Confidential	Product Development Design Change Request 产品开发设计变更请求		Version 15 Effective date:2026-01-14th	
			Design Change Request No.	26_002
Customer project Name/ 客户项目名称:		JIM-493	MCR No. / MCR号:	
Sample status / 样件状态:		☒ A Sample ☐ B Sample ☐ C Sample ☐ D Sample		
Change part&product Name/更改零部件产品的名称(简要描述)				
DOC+SDPF UNIT: F01ZH003VK-00 SCR UNIT: F01ZH003VL-00				
Reason of changes/更改理由 (简要描述):				
按客户要求释放JIE PT611 B样件;				
Change from/变更来源:				
Customer request / 客户要求 ☒		Supplier request / 供应商请求 ☐		Design optimization / 设计优化 ☒
Correction / 更正(错误) ☐		Other / 其他 ☐ ()		
Change inform to/变更通知人:		Zhang Shengchang,Zhang Hanquan,Shen Weiibo, Li Yicen, Ge Jilong Yang Guangtuo,Jia Kebin, Luo jing, Lu Qingsong, Min Lingyun		
Whether this change impact others component or product 此变更是否影响到其他部件和产品: ☐ yes/是 ☒ no/否				
If impact others product, Whether others projects&product change or not? 如果影响, 别的部件和产品是否也需要同时变更?

JIM 493 出口空管件(样品供货)

PDEC R26-002

PDECR 26-002

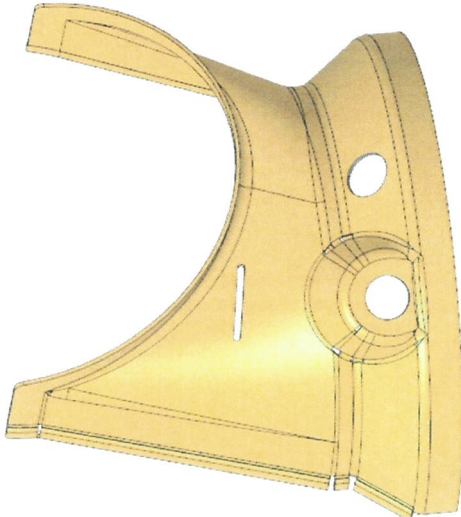
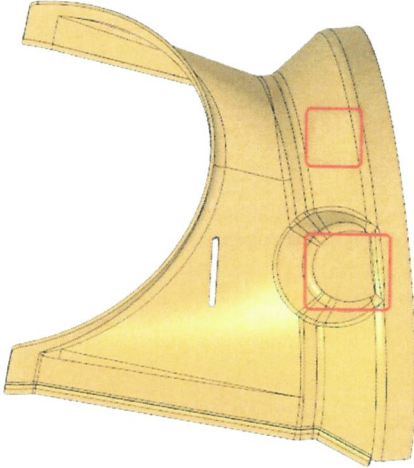
零件号		零件名称	Project	样件阶段	变更来源
F01Z510364-00		INLET CONE	JIM 493	A	BOSCH/Customer
		变更前		变更后	
变更描述					
变更原因		客户要求取消温度传感器及NOX传感器，因此端锥孔堵上；			
风险点（影响）		无			
验证方法		无

PDECR 26-002

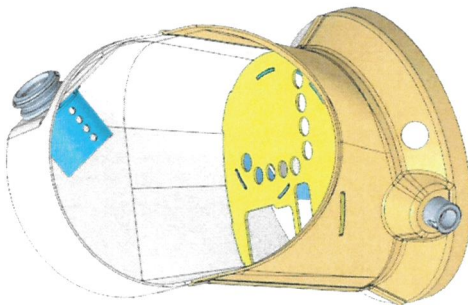
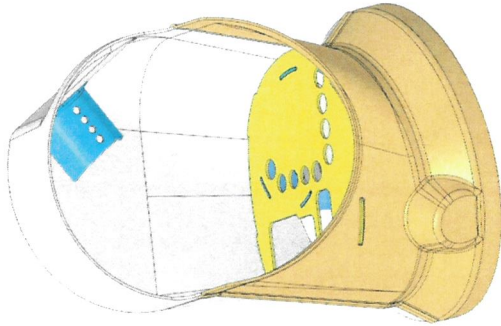
零件号		零件名称	Project	样件阶段	变更来源
F01Z5103JA-00		SLEEVE	JIM 493	A	BOSCH/Customer
		变更前			
变更描述					
		F01Z5101BH

F01Z5103JA-00			
变更原因		客户要求取消尿素喷嘴，因此混合器尿素喷嘴孔堵上；			
风险点（影响）		无			
验证方法		无

PDECR 26-002

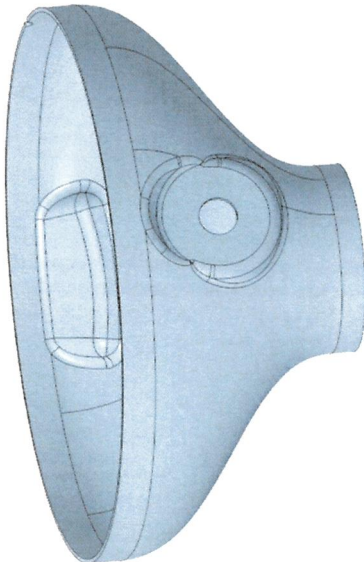
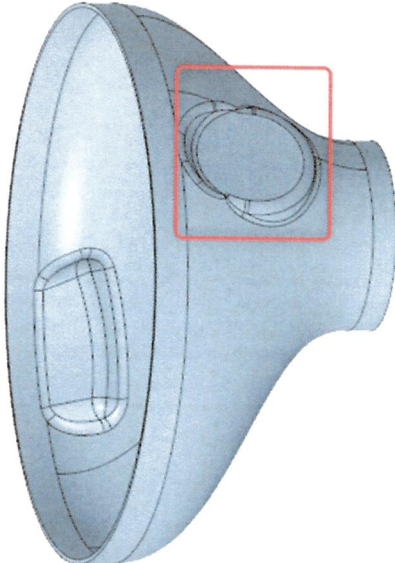
零件号		零件名称	Project	样件阶段	变更来源
F01Z5103JB-00		SLEEVE	JIM 493	A	BOSCH/Customer
		变更前			
变更描述		变更后

F01Z5103JB-00			
变更原因	客户要求取消尿素喷嘴，因此混合器尿素喷嘴孔堵上；				
风险点（影响）	无				
验证方法	无

PDECR 26-002

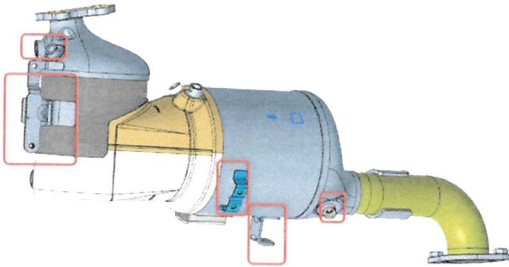
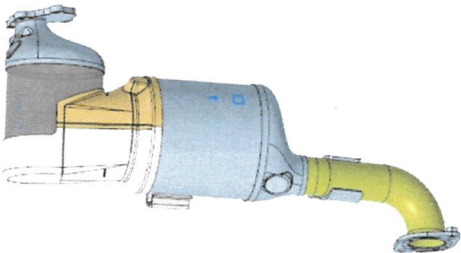
零件号	零件名称	Project	样件阶段	变更来源
F01Z5019C0-00	SLEEVE	JIM 493	A	BOSCH/Customer
变更前		变更后		
变更描述	 F01Z5017W6  F01Z5019C0-00			
变更原因	取消混合器尿素喷嘴座，压差座及T5温度传感器座；			
风险点（影响）	无			
验证方法	无

PDECR 26-002

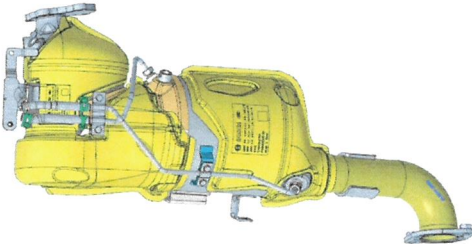
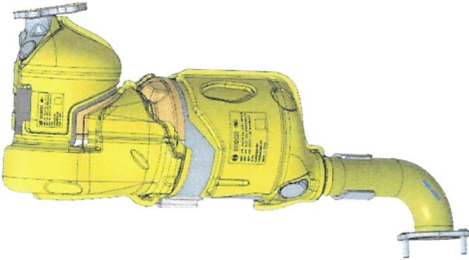
零件号		零件名称	Project	样件阶段	变更来源
F01Z510367-00		CONE	JIM 493	A	BOSCH/Customer
		变更前			
		变更后			
变更描述					
	F01Z51025W	F01Z510367-00			
变更原因	客户要求取消压差传感器，因此端锥孔堵上；				
风险点（影响）	无				
验证方法	无

PDECR 26-002

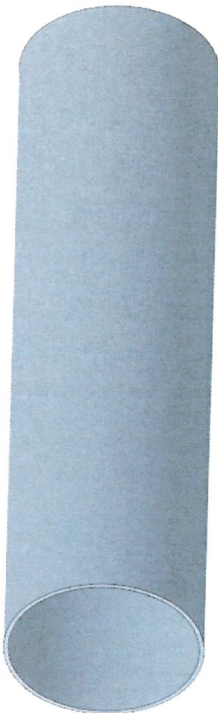
变更描述	零件号	零件名称	Project	样件阶段	变更来源
	F01ZH003VK-00	DOC+SDPF UNIT	JIM 493	A	BOSCH/Customer
	变更前

F01ZH003FU		F01ZH003VK-00		
	取消压差管压差支架;				
	无				
	无

PDECR 26-002

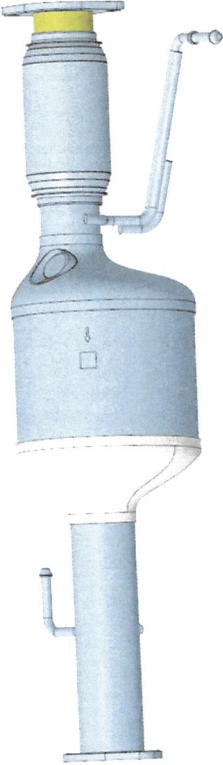
变更原因	零件号	零件名称	Project	样件阶段	变更来源
	F01Z5103JC-00	CONE	JIM 493	A	BOSCH/Customer
	变更后				
变更描述	变更前				
	 F01Z5102CY				
	 F01Z5103JC-00				
变更原因	客户要求取消压差传感器，因此端锥孔堵上；				
风险点（影响）	无				
验证方法	无

PDECR 26-002

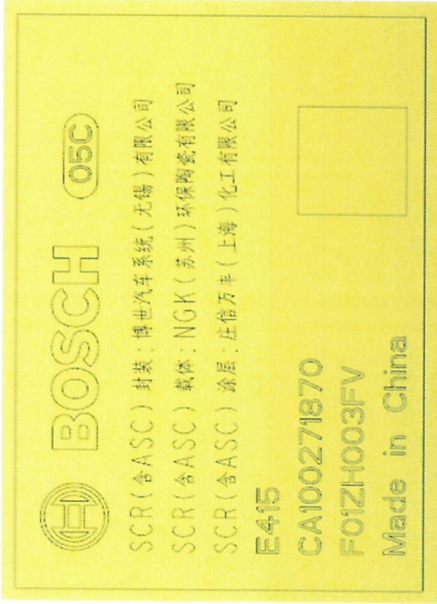
零件号		零件名称	Project	样件阶段	变更来源
F01Z5103JD-00		OUTLET PIPE	JIM 493	A	BOSCH/Customer
		变更前			
变更描述		变更后

F01Z5101D5	F01Z5103JD-00		
变更原因	客户要求取消压差传感器，因此端锥孔堵上；				
风险点（影响）	无				
验证方法	无

PDECR 26-002

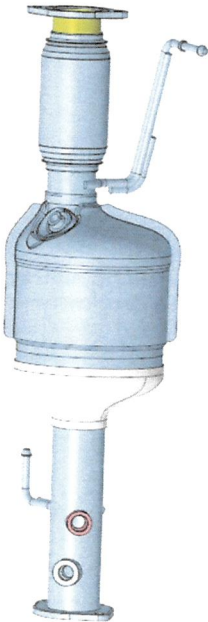
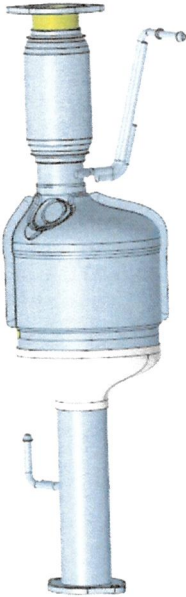
零件号		零件名称	Project	样件阶段	变更来源
F01Z5019C3-00		SCR WELDING	JIM 493	A	BOSCH/Customer
		变更后			
变更描述		 			
变更原因		1.客户要求取消SCR催化剂及衬垫; 2.取消温度.NOX及PM传感器座;			
风险点 (影响)		无			
验证方法		无
